186781
186942
188086
189226
192615
195377

Volkswagen
Transporter
T6, T6.1,
Crafter and
MAN TGE models

Turbocharger

EN Attention!

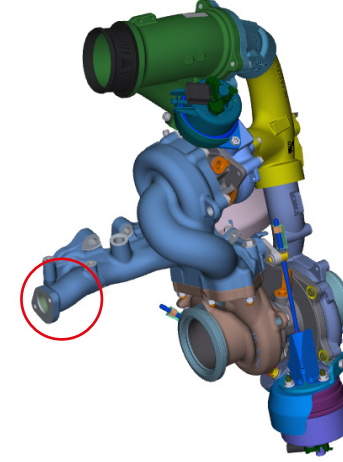
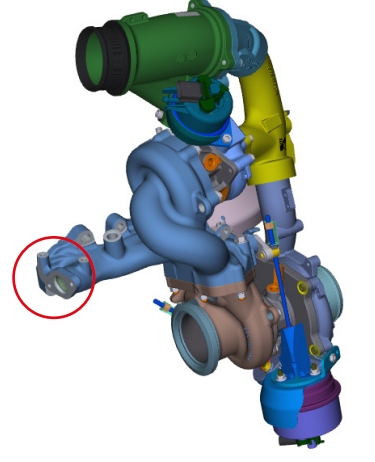
Turbocharger with **early** design of EGR flange

Turbocharger with **latest** design of EGR flange

During the production run of the 2.0 TDI engines used in the Volkswagen Transporter T6/T6.1, Crafter and MAN TGE models, the design of the EGR pipe flange on the exhaust manifold was revised because the original EGR connecting pipe was susceptible to cracking and leaking.

The single and twin turbochargers from Garrett and BorgWarner with the old design of manifold have been discontinued and are no longer available. The febi OE-matching replacement turbochargers listed above are of the latest design and feature the new version of the EGR pipe flange. However, if installing a turbocharger on a vehicle equipped with the original design of EGR pipe flange, the following components must also be replaced: EGR pipe, gaskets, heat shield and necessary fasteners. febi have created the following kits that include these parts. 189716 EGR Pipe Kit including short EGR pipe for turbochargers of the original design. 191754 EGR Pipe Kit including long EGR pipe for the latest design of turbochargers. Suitable for Volkswagen Transporter T6/T6.1 manual and automatic variants, Crafter and MAN TGE manual models only - subject to engine code. 1003338 EGR Pipe Kit including long EGR pipe only for latest design of turbochargers. Suitable for Volkswagen Crafter and MAN TGE manual and automatic variants - subject to engine code.
